ふそう スーパーグレートの電気装置（ハーネス）のリコールについて

リコール届出番号	5845	リコール開始日	令和8年 8月 19日
基準不適合状態にあると認める構造、装置又は性能の状況及びその原因	TCM ハーネスおよび ACM ハーネスにおいて、配線の耐摩耗性の検討が不十分なため、走行振動等による電気配線保護管との接触で配線の被覆が摩耗し配線内の電線が露出、腐食することがある。そのため、そのまま走行を続けると、当該配線がショートまたは断線し、メーター内に警告が表示され、最悪の場合、エンジンが停止して走行不能にいたるおそれがある。 TCM (Transmission Control Module：トランスミッション制御 ECU) ACM (After Treatment SYSTEM Control Module：排気後処理制御装置用 ECU)		
改善措置の内容	当該車両において、該当する各ハーネスを点検する。 ①TCM ハーネスおよび ACM ハーネス ②TCM ハーネス 点検の結果、電線の被覆の損傷が軽微なものは保護テープを追加、損傷が重度のものはその部分を新しい電線と交換する。その上でロールチューブを追加する。

改善箇所説明図

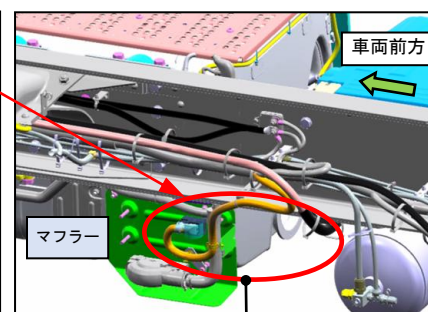
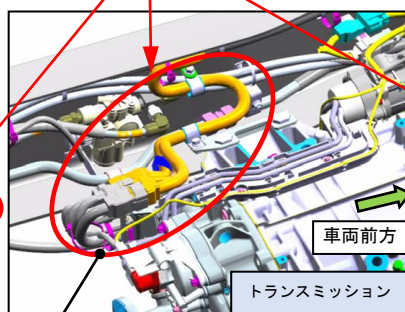
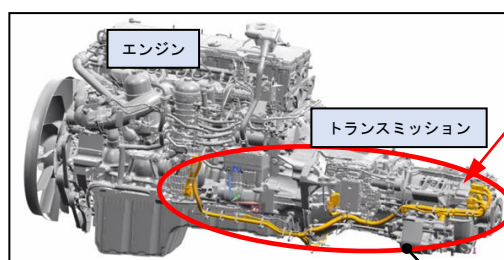
基準不適合発生箇所

TCM ハーネスおよび ACM ハーネスにおいて、配線の耐摩耗性の検討が不十分なため、走行振動等による電気配線保護管との接触で配線の被覆が摩耗し配線内の電線が露出、腐食することがある。そのため、そのまま走行を続けると、当該配線がショートまたは断線し、メーター内に警告が表示され、最悪の場合、エンジンが停止して走行不能にいたるおそれがある。

当該車両において、該当する各ハーネスを点検する。

- ①TCM ハーネスおよび ACM ハーネス
- ②TCM ハーネス

点検の結果、電線の被覆の損傷が軽微なものは保護テープを追加、損傷が重度のものはその部分を新しい電線と交換する。その上でロールチューブを追加する。

注 :  は、ロールチューブを追加する部位を示す。
